## PROPUESTA DE DICTAMEN TÉCNICO

### PROPUESTA DE REVISIÓN DE LAS ESPECIFICACIONES TÉCNICAS DE FUNCIONAMIENTO (ETF) DE REFERENCIA PME 4-14/05 R1 RELATIVA A LOS TIEMPOS DE ACTUACIÓN DE LAS VÁLVULAS DEL SISTEMA DE VAPOR PRINCIPAL (RA) DE CN TRILLO

Con fecha 7 de mayo de 2015 (nº de registro de entrada en el CSN 41890) procedente de la Dirección General de Política Energética y Minas del Ministerio de Industria, Energía y Turismo, se recibió en el CSN la propuesta PME 4-14/05 revisión 1, presentada por el titular de la central nuclear Trillo, de revisión de las Especificaciones Técnicas de Funcionamiento (ETF).

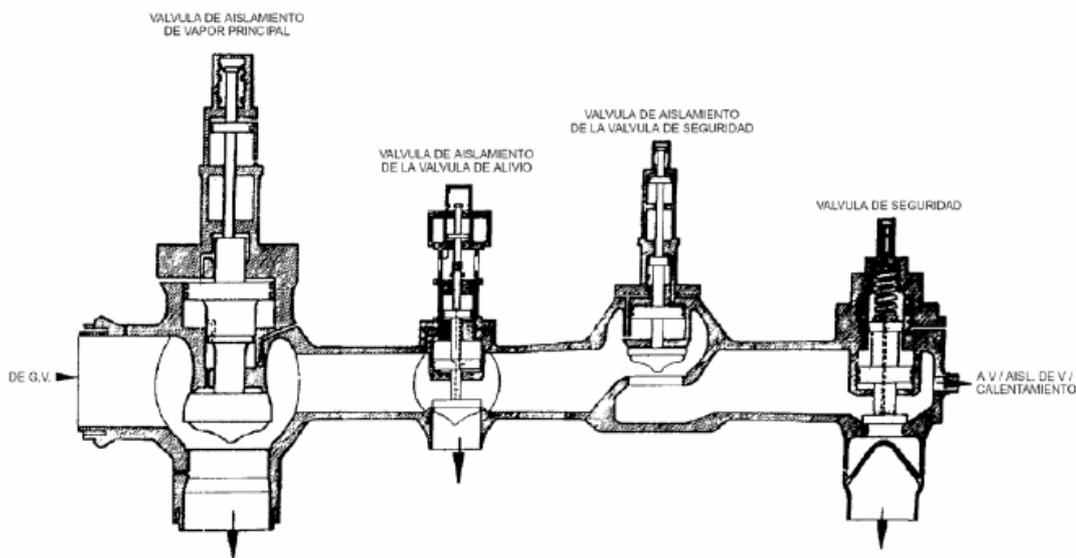
La disposición física de las válvulas se representa en el esquema siguiente:

Las válvulas de aislamiento de vapor principal tienen por objeto interrumpir el suministro de vapor a la turbina en caso de producirse señal de aislamiento de vapor principal.

Cada válvula de alivio y su correspondiente de aislamiento abren en los transitorios con rechazo de carga en los que no esté disponible el condensador. La válvula de aislamiento de la de alivio impide una caída de presión en el generador de vapor en caso de producirse el fallo abierta de la válvula de alivio correspondiente.

Por último, cada válvula de seguridad tiene como función proteger al generador de vapor correspondiente y al sistema de vapor principal contra sobrepresiones. En caso de que falle abierta una de las válvulas de seguridad la de aislamiento cierra y evita la descarga del generador de vapor.
